1.1 CONCEPTO TÉCNICO No.	**CT-7479**
1.2 ÁREA:	Análisis y Mitigación de Riesgos
1.3 COORDINACIÓN:	Estudios y Conceptos Técnicos
1.4 REFERENCIA CRUZADA RADICADO FOPAE:	2014ER9785
1.5 RESPUESTA OFICIAL No.	**RO-71348**

2.1 SOLICITANTE:	CURADURÍA URBANA No 2
2.2 PROYECTO:	"San Cristóbal Sur"
2.3 LOCALIDAD:	04. San Cristóbal
2.4 UPZ:	32. San Blas
2.5 BARRIO O SECTOR CATASTRAL:	S.C. San Cristóbal Sur
2.6 DIRECCIÓN:	Calle 15 Sur No 7C-14 Este ([1])
2.7 CHIP:	AAA0166DZFZ ([2])
2.8 MANZANA CATASTRAL:	57
2.9 PREDIO CATASTRAL:	18
2.10 ÁREA (Ha):	0.0092 ([2])
2.11 FECHA DE VISITA: **FECHA DE EMISIÓN:**	Julio 02 de 2014 Julio 02 de 2014

Figura 1. *Localización general del proyecto ubicado en la Calle 15 Sur No 7C–14 Este, Sector Catastral San Cristóbal Sur de la Localidad de San Cristóbal en el Plano Normativo de Amenaza por Remoción en Masa del POT (Decreto 190 de 2004), el cual se encuentra en amenaza MEDIA.*

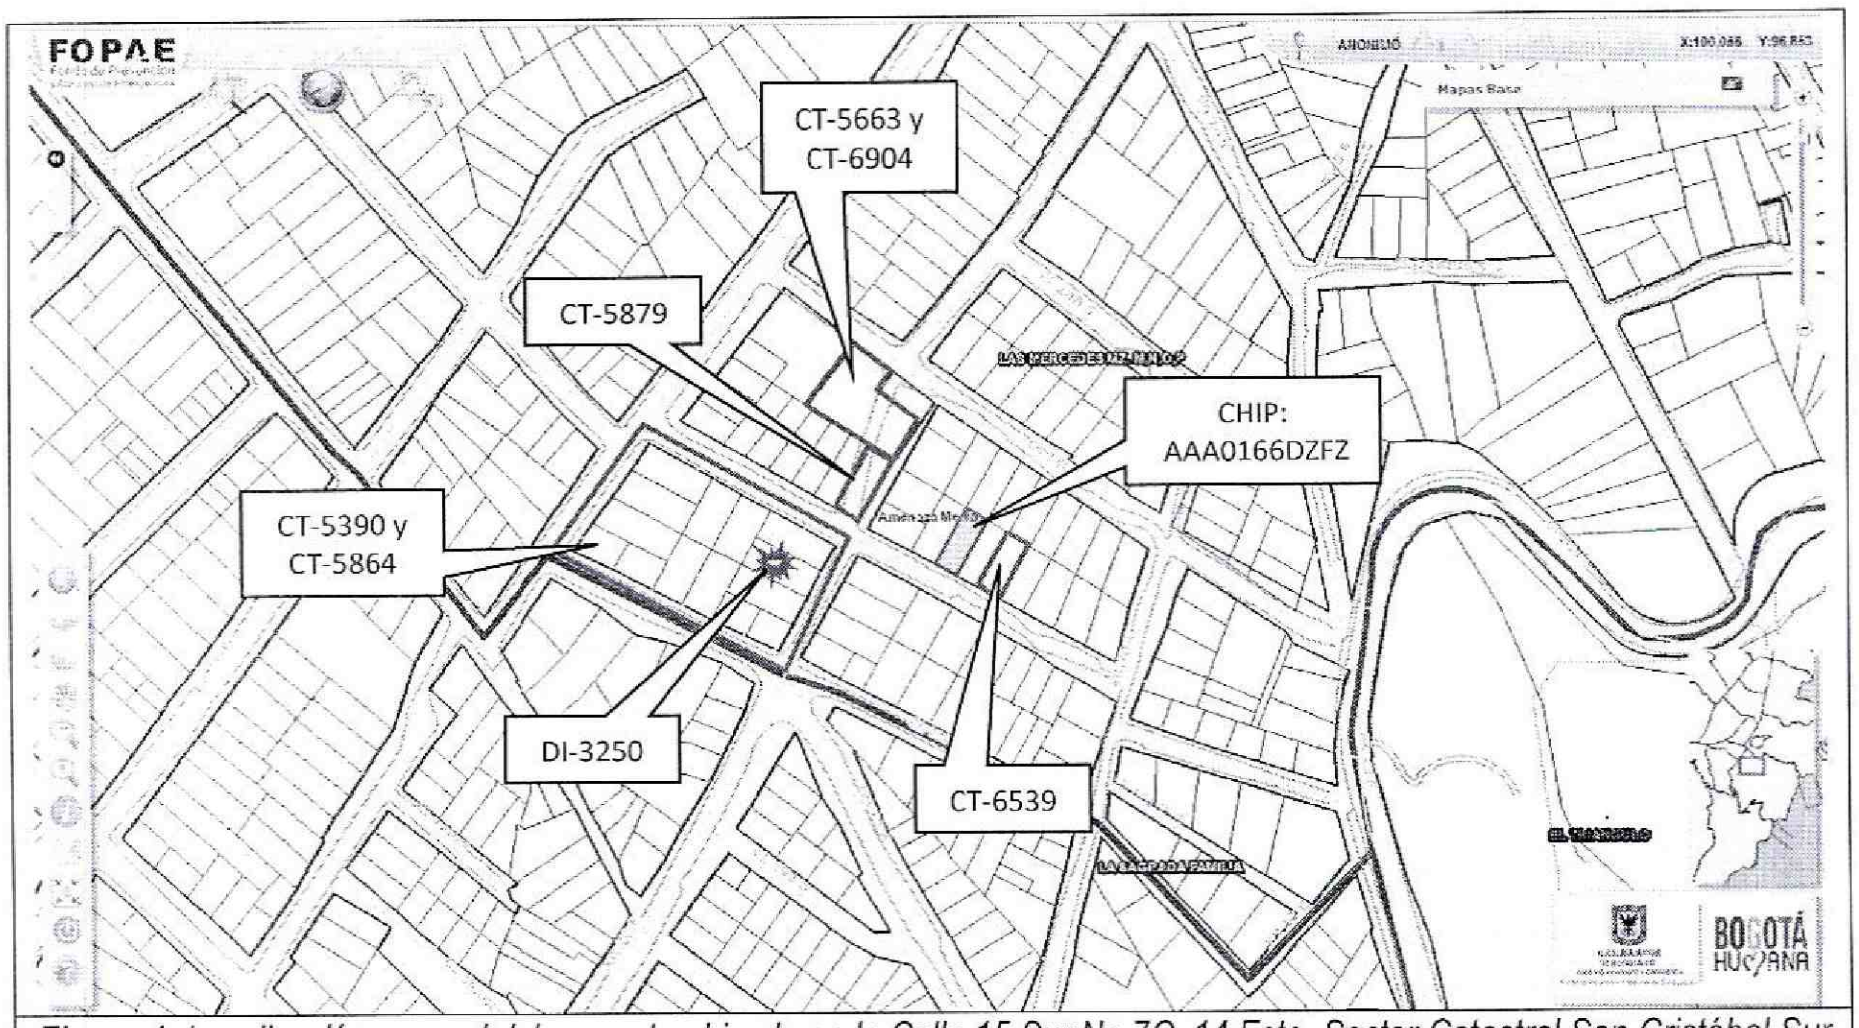
Conforme con el plano normativo de "Amenaza por Remoción en Masa" del Plan de Ordenamiento Territorial de Bogotá - POT, el sector del proyecto ubicado en la Calle 15 Sur No 7C-14 Este de la Localidad de San Cristóbal, se encuentra en una zona de AMENAZA MEDIA por procesos de remoción en masa (Figura 1).
